Паспорт
доступности объекта
для лиц с ограничениями жизнедеятельности

Бюджетное профессиональное образовательное учреждение Омской области «Сибирский профессиональный колледж» (БПОУ ОО «СПК»), учебно-производственные мастерские

**Акт
обследования объекта**

на предмет беспрепятственного доступа и использования инвалидами и другими маломобильными группами населения №2

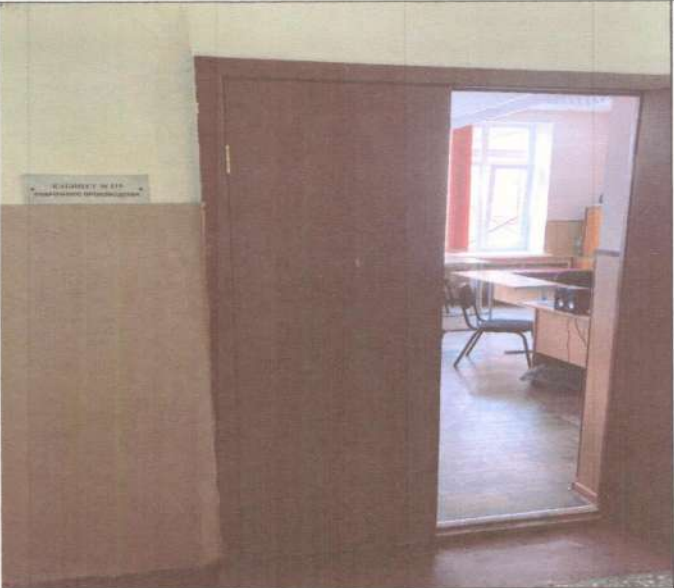
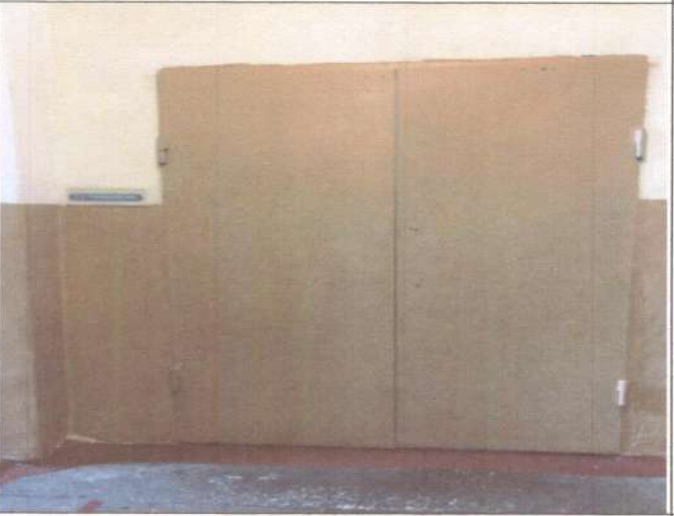
3.1	Коридор (вестибюль, зона ожидания, холл, балкон)	есть			Соответствуют.	К, О, С	Помощь со стороны персонала.	Организационные мероприятия
3.7	Лестницы (внутри здания)	есть			Не соответствуют нормативам, ступени не имеют контрастной окраски краев, отсутствует тактильная предупреждающая полоса в начале и конце лестничного марша. Не дублированы пандусом, подъемными устройствами.	К,О,С	Лестницы в начале и в конце марша оснастить тактильным покрытием, нанести на края первой и последней ступеней контрастную окраску (либо монтаж противоскользящих контрастных накладок).	Текущий ремонт, организационные мероприятия

3.6	Пути эвакуации (в т.ч. зоны безопасности)	есть			Пути эвакуации не соответствуют нормативам доступности для МГН	К, О, С, Г, У	Помощь со стороны персонала.	Текущий ремонт, организационные мероприятия

Наименование структурно-функциональной зоны	Состояние доступности *	Приложение		Рекомендации по адаптации (виды работы)**
		№ на плане	№ фото	
Пути движения на объекте	ВНД (С), ДУ (Г,У), ДЧ-И(К,О)			Текущий ремонт, организационные мероприятия: лестницы в начале и в конце марша оснастить тактильным покрытием, нанести на края первой и последней ступеней контрастную окраску (либо монтаж противоскользящих контрастных накладок), нанести контрастную маркировку дверей в соответствии с нормативами.
